**AVIS RELATIF À LA PROTECTION
CONTRE LES EVENTUELS EFFETS NOCIFS ET NUISANCES
PROVOQUÉS PAR LES RAYONNEMENTS NON IONISANTS
GÉNÉRÉS PAR DES ANTENNES ÉMETTRICES STATIONNAIRES**

Commune : MONS - Exploitant : PROXIMUS

Référence exploitant : 65FND_00

Rapport n° 3258 / 2025

Figure 1 : Vue en plan des lieux de séjour et des points de contrôle

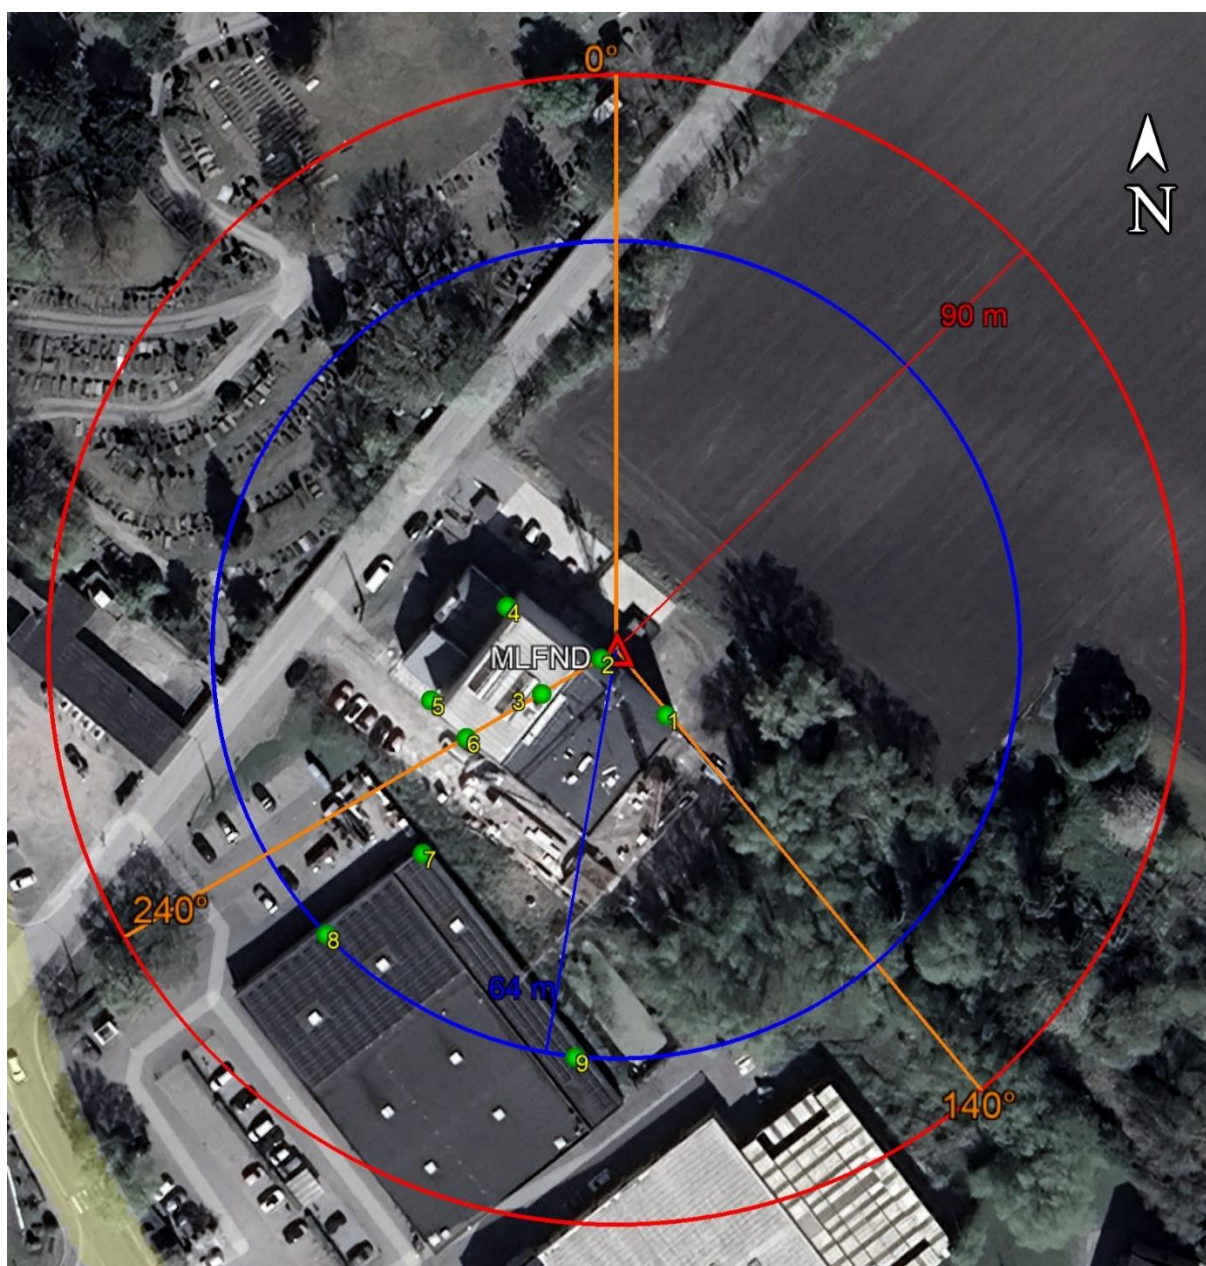
Les fréquences d'émission, la puissance rayonnée par chacune des antennes et leur gain permettent de déterminer le rayon de la zone à analyser. Tout dépassement de la limite par installation est exclu en dehors de cette zone. Le tableau 2 reprend les 35 LS² pour lesquels l'indice d'exposition est le plus élevé. Les différentes colonnes indiquent :

- le numéro du point de contrôle repris sur un des plans de la figure 1;
- le numéro du LS dans lequel se trouve le point de contrôle de la 1^{ère} colonne ;
- l'atténuation d'obstacle prise en compte pour le calcul de l'indice d'exposition dans le LS ;
- le résultat du calcul de l'indice d'exposition.

N° point de contrôle	LS	Atténuation (dB)	Indice d'exposition relatif à la limite par installation IE_i
7	LS7	3,0	0,049
8	LS7	3,0	0,047
3	LS1	3,0	0,042
1	LS1	3,0	0,039
6	LS1	3,0	0,036
9	LS7	3,0	0,031
5	LS1	3,0	0,023
4	LS1	3,0	0,010
2	LS1	3,0	0,006

En ce qui concerne les antennes de l'installation mentionnées dans le tableau 1, la distance maximale à laquelle la limite pourrait être atteinte, à l'extérieur, est égale à 89,5 m. S'il n'y a pas de LS à une distance inférieure, les antennes respectent forcément la limite d'immission.

Dans le cas des LS situés à l'intérieur des bâtiments, une atténuation d'obstacle est prise en compte et il en résulte que la distance maximale à laquelle la limite pourrait être atteinte se réduit à 63,8 m.

Les résultats de l'évaluation décrite au paragraphe 4 indiquent que les antennes émettrices stationnaires de l'installation faisant l'objet du présent avis ne produisent pas, dans un lieu de séjour, un rayonnement électromagnétique maximum supérieur aux limites fixées à l'article 4 du décret.

En conclusion, les antennes émettrices stationnaires faisant partie de l'installation référencée dans le paragraphe 2 et dont les caractéristiques techniques sont résumées dans le tableau 1 **respectent les limites d'immission** fixées à l'article 4 du décret du 8 décembre 2022 (M.B. du 16.12.2022) modifiant le décret du 3 avril 2009 relatif à la protection contre les éventuels effets nocifs et nuisances provoqués par les rayonnements non ionisants générés par des antennes émettrices stationnaires.
